VYJÁDRĚNÍ K ZÁMĚRU MODERNIZACE TRAŤOVÉHO ÚSEKU NYMBURK – LYSÁ NAD LABEM (OV1279)

Coby majitelé a spolumajitelé nemovitostí v dotčené oblasti přikládáme ve smyslu § 8 zákona č. 100/2001 Sb., o posuzování vlivů na životní prostředí, jako vlastníci a spoluvlastníci nemovitosti v dotčeném území stanovisko k záměru modernizace tratě 072 mezi Nymburkem a Lysou nad Labem. Některé z připomínek mohou budít dojem, že souvisejí až se stavbou navazujícího úseku Lysá nad Labem-Mělník. Nyní připomínkováná stavba však bude mít kvůli širším vztahům minimálně nepřímé dopady i na obyvatele a objekty bezprostředně sousedící, proto je zahrnujeme.

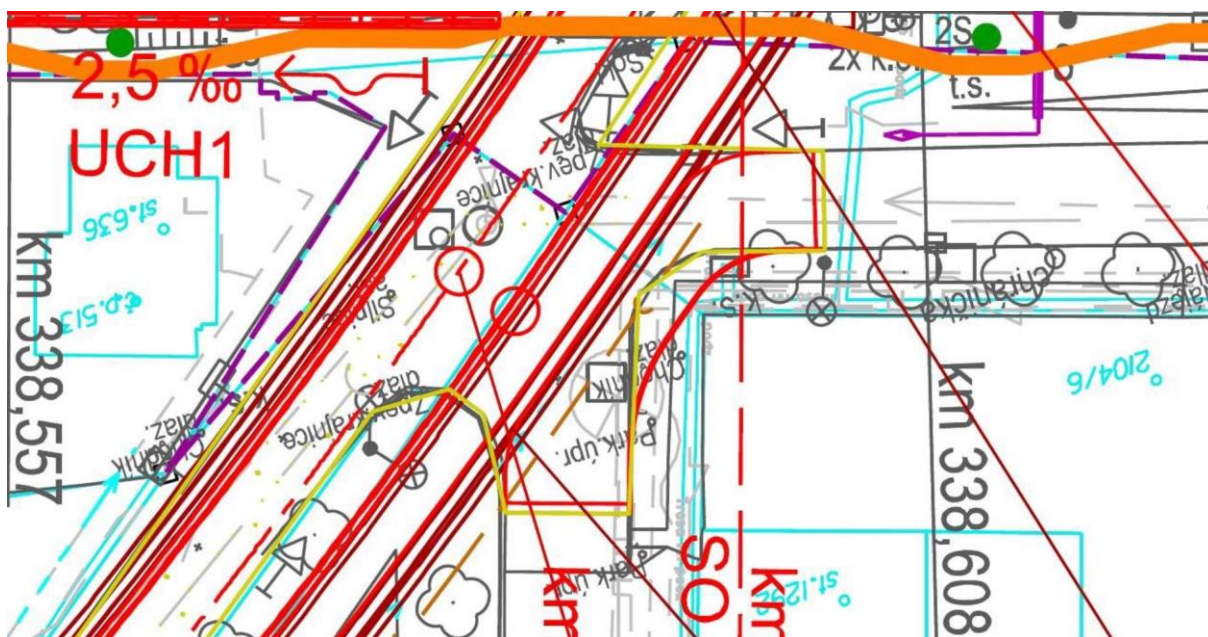
Z přiloženého obrázku, viz výše, je zjevné, že nároží Dvorecká-Dvořákova nesplňuje parametry pro uliční komunikace.

Mj. v nejužším místě neodpovídá šířka vozovky a prakticky absentuje chodník. Ulice je přitom využívána nejen rezidenty, ale i pro přístup (nejen) na přilehlé polnosti a zajiždí na ni mj. četná zemědělská technika s mechanizací.
